STADT DORFEN
BEBAUUNGSPLAN B 15 WEST
ÄNDERUNG

MÜNCHEN, DEN 12.02.1988

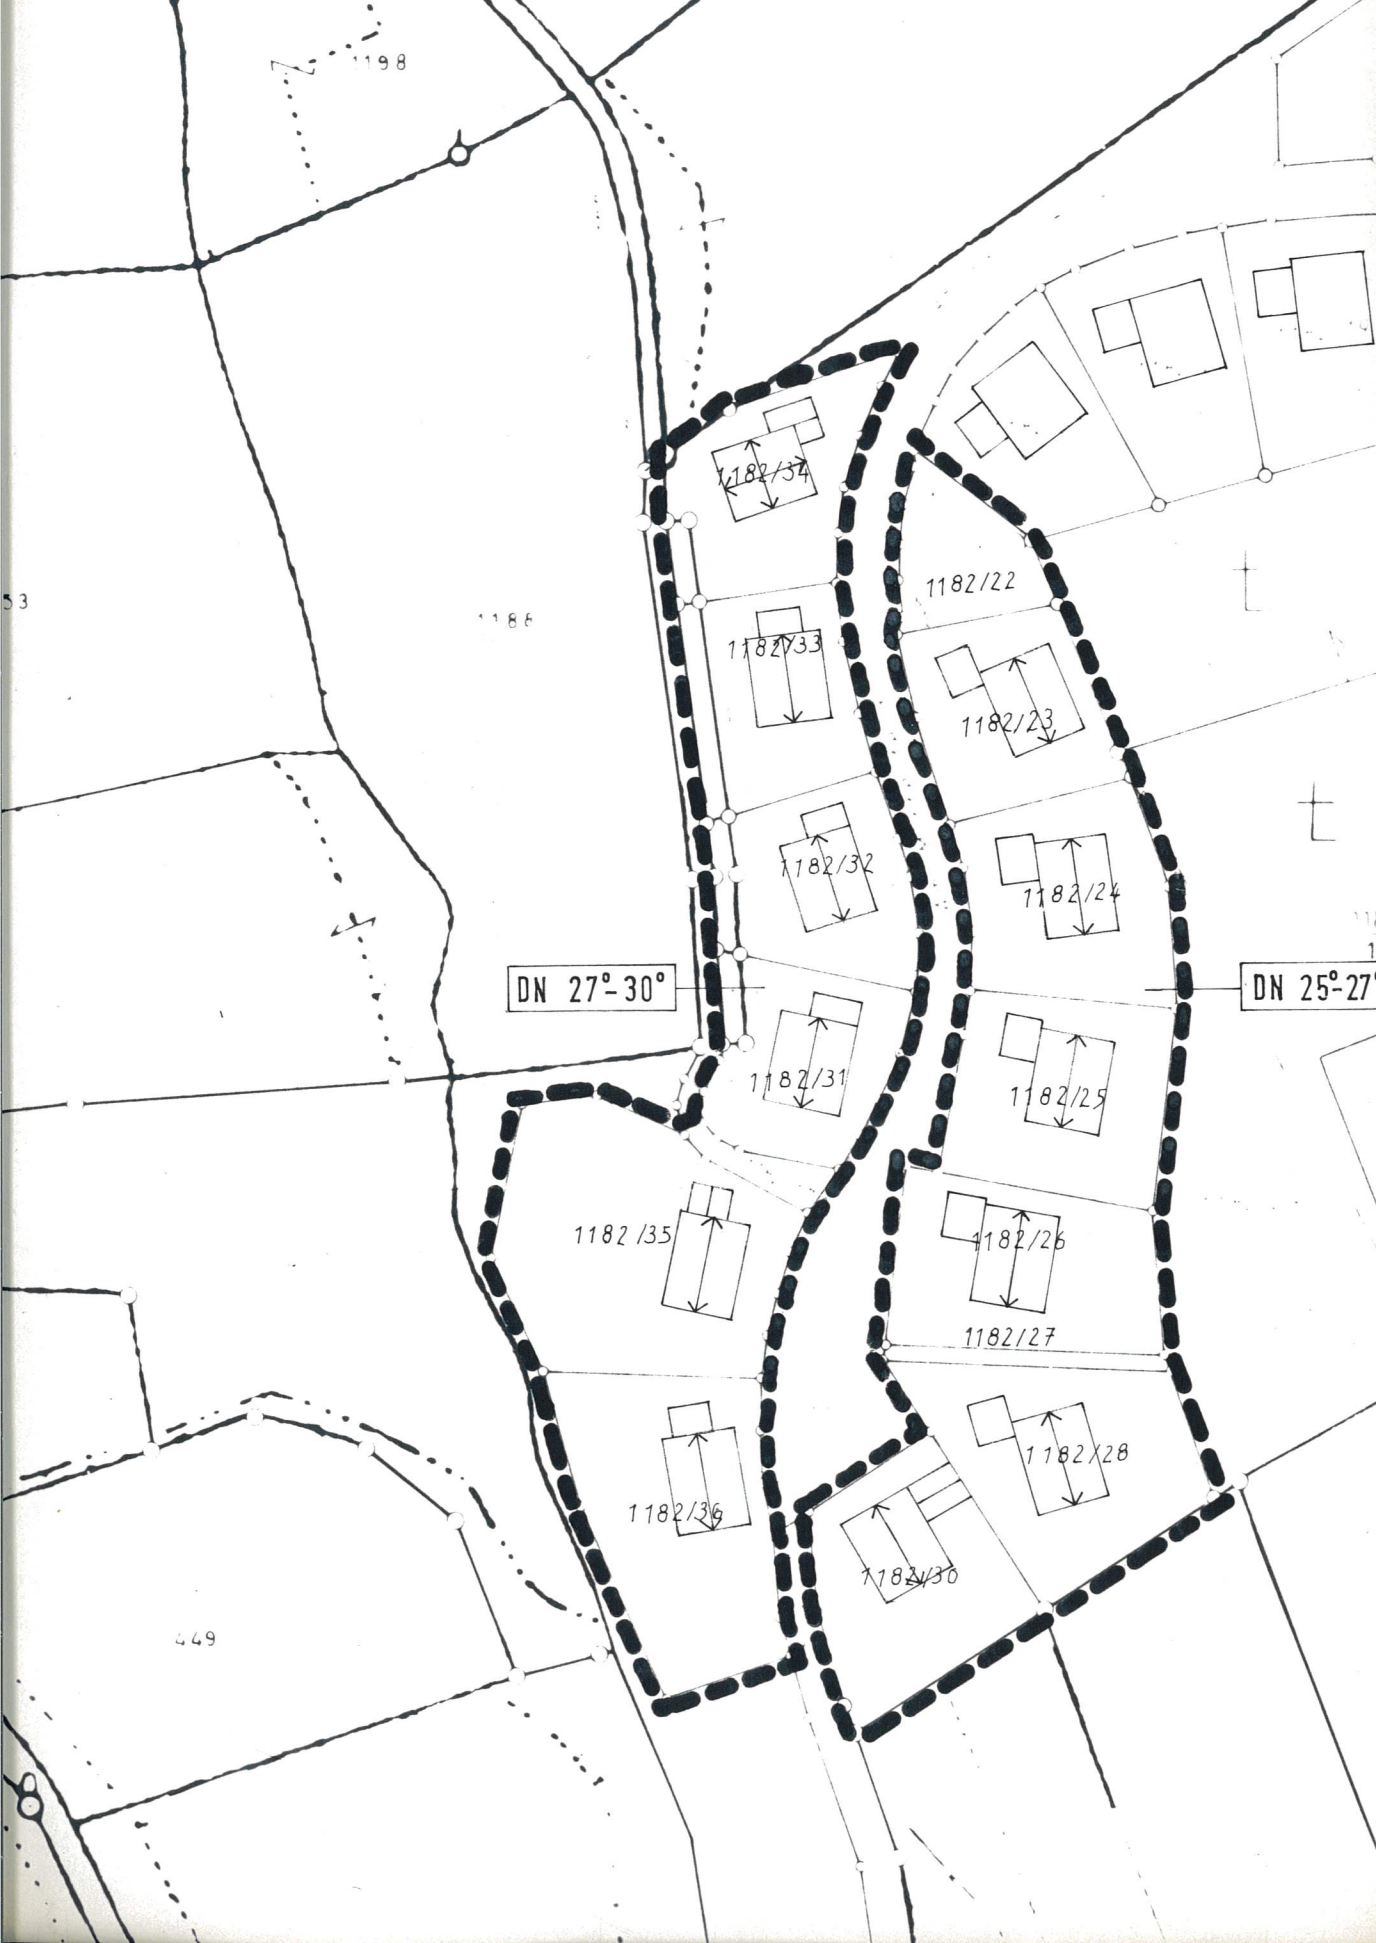
Art der Änderung:

Änderung der Festsetzung Nr. 4.1 1. Satz.
Die Festsetzung lautet nun wie folgt:

"Die Wandhöhe der mit I+U gekennzeichneten Gebäude darf auf der Bergseite max. 3,80 m und auf der Talseite max. 6,20 m betragen."

Ergänzung der Festsetzung Nr. 3.1. wie folgt:

"Die Dachneigung der mit I+U gekennzeichneten Gebäude westlich der Erschließungsstraße wird mit 27° - 30° festgesetzt."
